## OSSERVAZIONI SULL ' ACCESSO SUD DELLA GALLERIA DI BASE DEL BRENNERO, NEL TERRITORIO DEL COMUNE DI TRENTO.

*Fig.1: “Analisi morfologica strutturale del versante occidentale”*

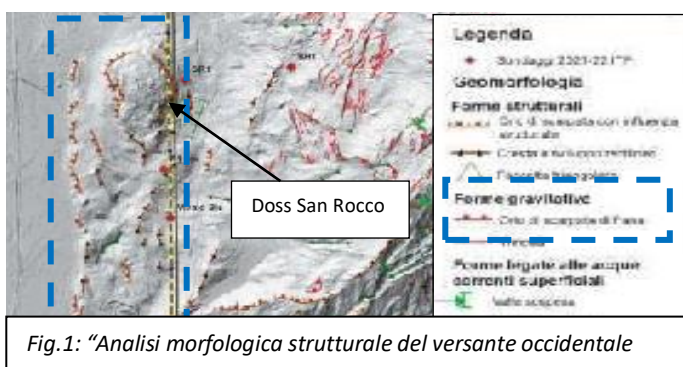
6. La Marzola, come asserito anche in più parti dei vari rapporti di progetto, è soggetta a lenti movimenti plastici profondi, documentati non solo da uno studio eseguito dalla libera università di Milano Bicocca, ma anche dalla carta seguente, stralcio del rapporto di progetto, che indica la presenza di numerosi orli “attivi” di **scarpata di frana**, dalla cima della Marzola fino al fondovalle (incluso Doss San Rocco). Come si può definire “stabile” il **dosso** con tutte quelle scarpate di frana attive o quiescenti che siano?

Fig. 2: Risultati dell'analisi MT-SBA

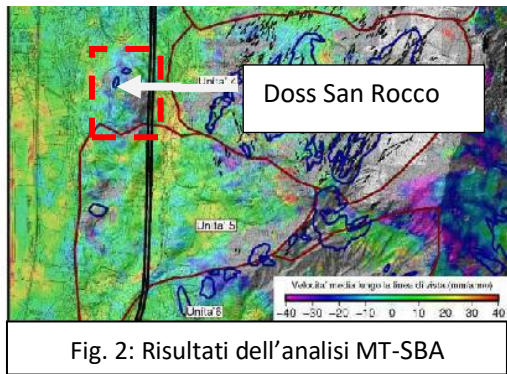
7. Anche l'analisi interferometrica illustrata in progetto, conferma almeno parzialmente quanto indicato sopra. Infatti, in prossimità di Doss San Rocco sono stati rilevati dei movimenti con velocità di 4 e 7 mm/anno con il metodo MT-SBA (evidenziati dai colori azzurri nel quadrato rosso qui a lato); l'area non è stata inserita nell'unità morfologica di cui costituisce il piede, (vedi anche figura 68 di progetto) per un esito **dubbio** dell'interferometria, causato dai limiti delle metodologie utilizzate (morfologia, esposizione, variazione di vegetazione, ecc). Infatti, l'analisi **RAINS-standard** (uno dei tre metodi utilizzati dall'analisi interferometrica) consente di rilevare aree soggette a deformazioni caratterizzate da velocità di spostamento comprese fra 30 e 500 mm/anno. Valori di velocità di spostamento **inferiori** a 30 mm/anno (**come quelle all'esame**) sono difficilmente distinguibili dal rumore residuo legato ad errori atmosferici e topografici, come nel caso di San Rocco e Grotta. L'analisi **MT-SBA**, che viene tipicamente utilizzata per indagare processi deformativi caratterizzati da velocità di spostamento comprese tra 5 e 100 mm/anno, ha fatto rilevare un debole spostamento dei pendii lungo la parte bassa dell'Unità Morfologica 4, fino al Dosso di San Rocco. Non trovando conferma nei risultati dell'analisi RAINS (che con quel metodo non potevano nemmeno essere valutati), i valori di velocità di spostamento rilevati a valle dell'abitato di San Rocco **non sono stati considerati**. I risultati dell'analisi **RAINS-slow** hanno permesso di osservare che l'area nella parte bassa dell'Unità Morfologica 3 (limitrofa verso nord a quella di San Rocco), in corrispondenza della quale oltre a depositi alluvionali sono cartografati depositi di frana stabilizzata ed il piede del deposito di **frana attiva**, è soggetta ad uno spostamento con velocità comprese fra 4 e 7 mm/anno. Tale fatto a mio avviso sembrerebbe **confermare** anche i dati di San Rocco, che sono dello **stesso ordine di grandezza ed in analogo posizione** rispetto alla frana.

Fig.3 (estratto da progetto): Sezione geologica trasversale ai tracciati e corografia relativa.

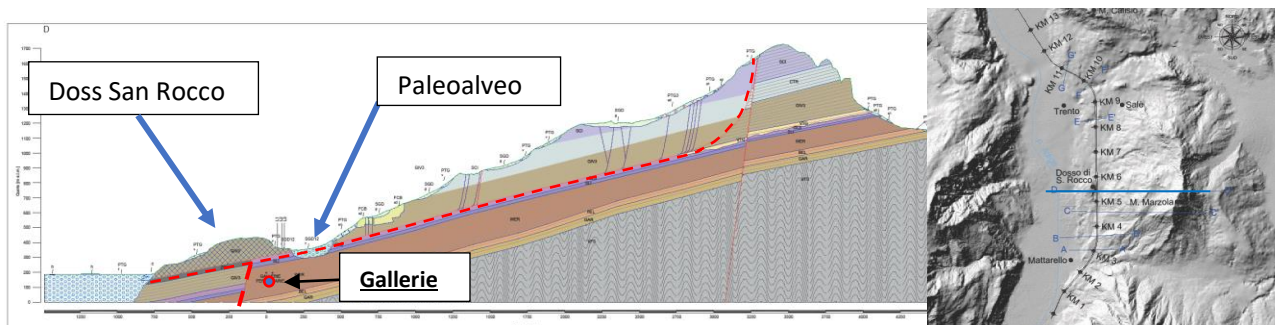
8. Anche nella **sezione geologica di progetto** di figura 3, che rappresenta la zona della frana della Marzola, è riportata la possibile superficie di scivolamento (evidenziata ulteriormente dal tratteggio in rosso), che si estende anche sotto al Doss San Rocco, fino a quota inferiore a quella del fondovalle lungo la sezione. Con delle verifiche di stabilità (basate anche sulle tomografie elettriche di cui parleremo di seguito ed eventualmente su altri inclinometri e sui rilievi geomeccanici), si potrebbe verificare la presenza di "altre" superfici potenziali di scorrimento, che possano non essere tamponate dal pendio ed essere quindi causa dei dissesti rappresentati nella carta di figura 1 ("Analisi morfologica strutturale del versante occidentale"). Il probabile paleoalveo presente ad est di Doss San Rocco e delle gallerie, sembra aver eroso parte del piede della superficie di scivolamento, rendendo ancora più instabile il pendio.

2. Nelle **"sezioni geologiche** trasversali ai tracciati" (vedi ad esempio figura 3), non si tiene conto né dell'analisi geomeccanica eseguita, né della tomografia elettrica, fattori che potrebbero essere determinanti per la comprensione delle possibili evoluzioni del movimento franoso della Marzola e dell'esecuzione delle verifiche di stabilità. *Se tali sezioni esistono se ne richiede copia.*

5. Non risulta che sia stata fatta un'analisi **vibrometrica** preliminare per lo studio delle interferenze fra progetto e terreno sulla **frana attiva**, particolarmente necessaria sia in fase costruttiva che di utilizzo. Si consideri che faglie come quella evidenziata in figura 3 appena ad ovest delle gallerie in prossimità di Doss San Rocco, possono produrre vibrazioni **"amplificate"** sino a **molte decine di metri di distanza** (in tutte le direzioni) e potrebbero **umentare le velocità di spostamento** della vicina superficie principale di

Fig.4 (estratto da progetto): Tomografia elettrica estratta in corrispondenza del binario ovest della galleria in progetto, fra le progressive 3,2 e 5,5 km.

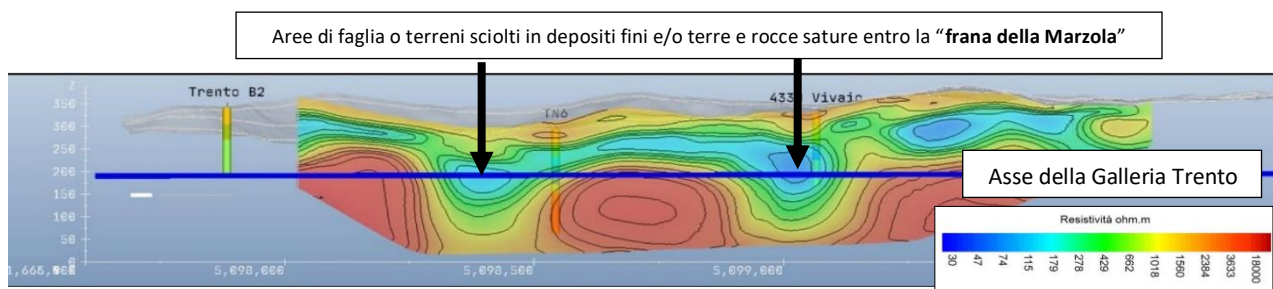
9. La **tomografia elettrica (oltre 2 km di profili)** riportata nella relazione del progetto esecutivo, rappresentata in fig.4, è stata eseguita su tre profili approssimativamente in asse con le gallerie di progetto, ai piedi della Marzola, fra le coordinate indicate nel titolo di figura 4. La sezione presenta due ampie aree a caratteristiche scadenti (forse attribuibili anche ad aree di faglia molto ampie) e/o in terreni saturi, fino ad un massimo di -40/-250 m da p.c. (aree azzurre e verdi) che **interessano le gallerie stesse**. Tali aree potrebbero anche rappresentare i depositi di frana della Marzola, saturi in acqua, luogo dei movimenti plastici profondi, ricoperti da depositi più grossolani che rappresentano il corpo di una paleofrana (aree più superficiali con colori da giallo a rosso). Questa sezione, come anche le altre contenute nel rapporto relativo alle tomografie elettriche, indica che almeno in questo tratto dove il tracciato sarà a doppia canna, ci sarà necessariamente **interferenza fra progetto e movimenti profondi, in quanto le gallerie attraverseranno il piede dell'area franosa**.

4. Le interferometrie, gli inclinometri e le sezioni geologiche indicano che i **movimenti franosi, che saranno interessati dalle due gallerie** presumibilmente interessano anche le pendici più basse della Marzola, incluso il Doss San Rocco, che rappresenta parte del **"piede della frana"**. Infatti, sugli allegati di progetto il tracciato delle gallerie intercetta per lunghi tratti la superficie principale di scorrimento della Marzola, come verificato anche dalla **tomografia elettrica** eseguita fra i km 3,2 e 5,5 circa di progetto (vedi figura 4).
